Affaire suivie par  
Christophe DUMAS  
Réf : CD/CD/2021/69  
Tél. 06 37 92 61 66  
Courriel : christophe.dumas@gard.fr  
**Objet :**  
Avis du département  
PC 030 030 056 20 R0009

Vous consultez le Département gestionnaire des voies départementales sur la réalisation de la centrale photovoltaïque au sol (23.8ha clôturés) située au lieu-dit «Les Bois d'en Bas» sur la commune de La Bruguière.

**AVIS DU DEPARTEMENT  
PC 030 030 056 20 R0009  
Commune de LA BRUGUIERE**

<h2>FICHE TECHNIQUE 5</h2> <h3>POINT D'EAU ARTIFICIEL (PEA)</h3>
---	---	--

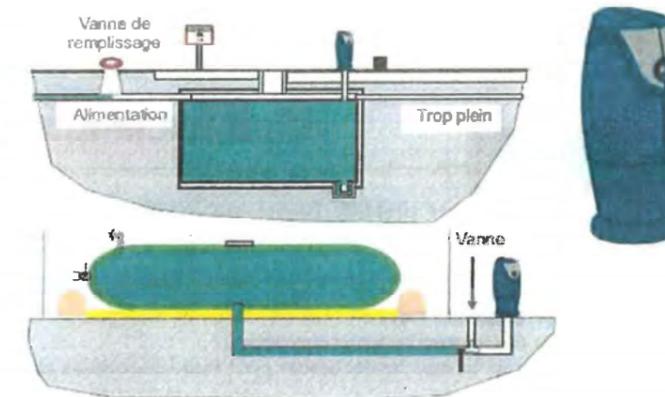
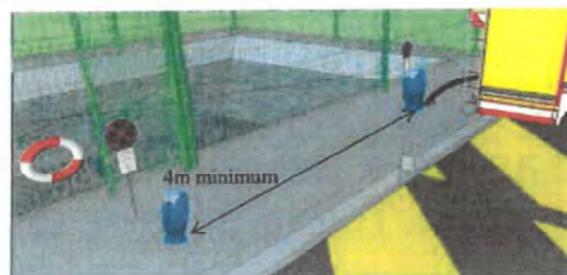
- Signalisation (cf fiche technique n°8) ;
- Accessible aux engins en tout temps et toutes circonstances ;
- Fournir en toutes saisons, la capacité déterminée par l'étude des besoins en eau avec un minimum de 30 m<sup>3</sup>.

- Aire d'aspiration (cf fiche technique n°6) ;
- Distance (L) prise d'eau/engin ≤ 8 m ;
- Prise d'eau de couleur bleu (référence RAL 2012 ou 5015) ;
- Sécurité du site (Clôture avec portillon d'accès et dispositif de fermeture SP, escalier ou échelle souple, échelle graduée volumétrique).

**FICHE TECHNIQUE 6**

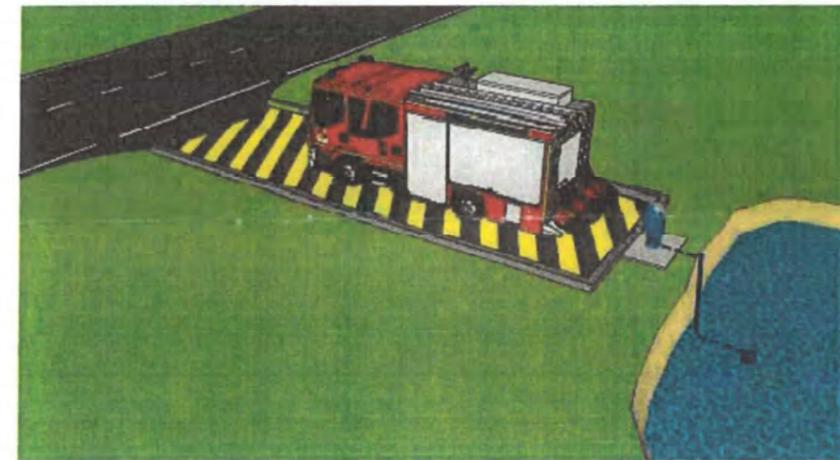
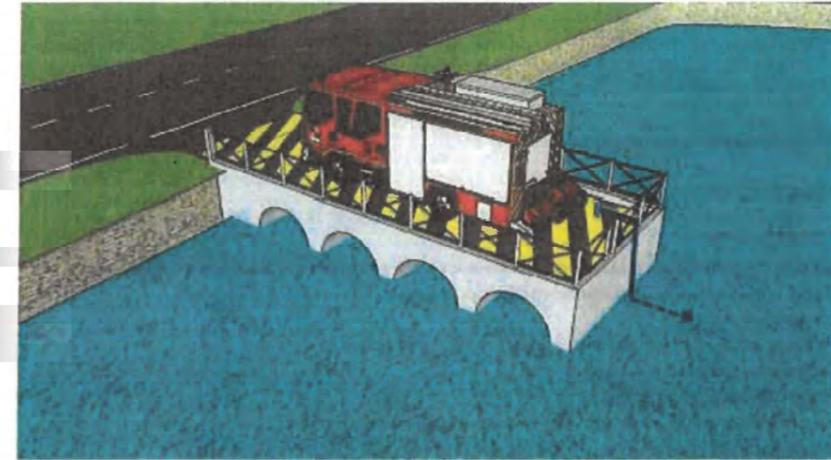
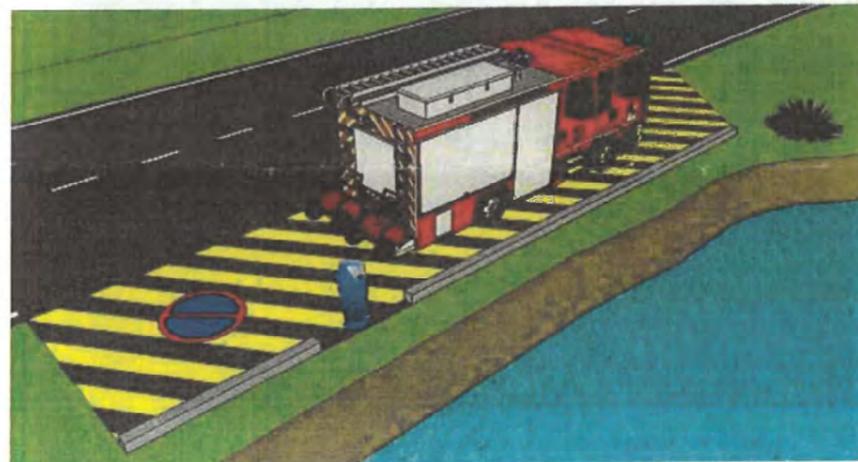
- Surface 32 m<sup>2</sup> minimum (8m x 4m) ;
- Permettre le stationnement parallèle ou perpendiculaire à la voie engin sans gêner la circulation ;
- Résistance au poinçonnement permettant la mise en station d'un véhicule incendie (lourd) ;
- Butée de sécurité ou dispositif de calage des engins ;
- Pente légère (2%) ;
- Distance (L) entre le Demi-raccord/et la prise engin ≤ 8 m ;
- Signalisation (cf fiche technique n°8) ;
- marquage horizontal et vertical ;
- Accessibles aux engins en tout temps et en toutes circonstances ;
- Equipée d'un dispositif fixe d'aspiration (cf fiche technique n°7) ;
